BAB 5

EVALUASI PERANCANGAN

Kesimpulan Review Evaluatif Pembimbing dan Penguji

Gambar 5. 1 Gambar 5. 2 Gambar potongan *Foodcourt*

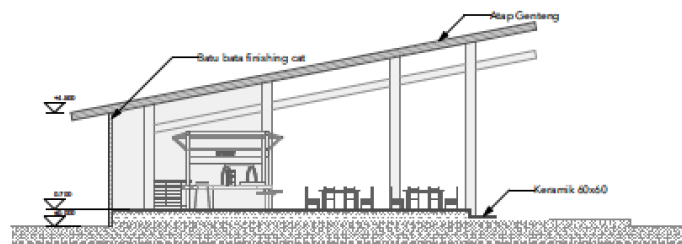
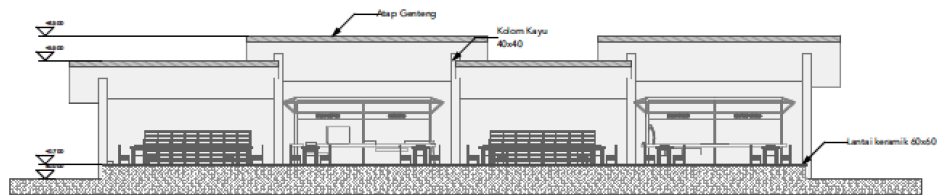
1. Desain dan peletakan *Foodcourt* belum sesuai karena dianggap membelakangi panggung pertunjukan sehingga tidak nyaman digunakan oleh pengunjung.
2. Desain *market* pada Pusat Budaya seharusnya diletakkan di lantai 1 agar pengunjung tidak perlu naik ke atas, sebaiknya *market* mendekati pengunjung bukan pengunjung yang mendatangi *market* sehingga dirubah peletakannya.
3. *Open space* yang digunakan untuk pertunjukan dan menonton terlalu gersang, sehingga diperlukan desain yang sesuai agar penonton dan yang tampil di panggung pertunjukan dapat nyaman, dapat ditambahkan pepohonan atau pelindung panas dan hujan.
4. Garis miring tidak sesuai dengan karakter Puro Pakualaman.
5. Eksplorasi *landscape* yang nyaman bagi pengunjung, seperti ditambahkan pohon.
6. Tempat makan lesehan yang khusus dibuat untuk pengunjung, tidak di tangga yang berundak.

1. Desain dan peletakan *Foodcourt* diubah menghadap di sisi utara panggung dan dibuat lebih tinggi dari jalan setapak sehingga pengunjung dapat menyaksikan dari *foodcourt* tersebut.
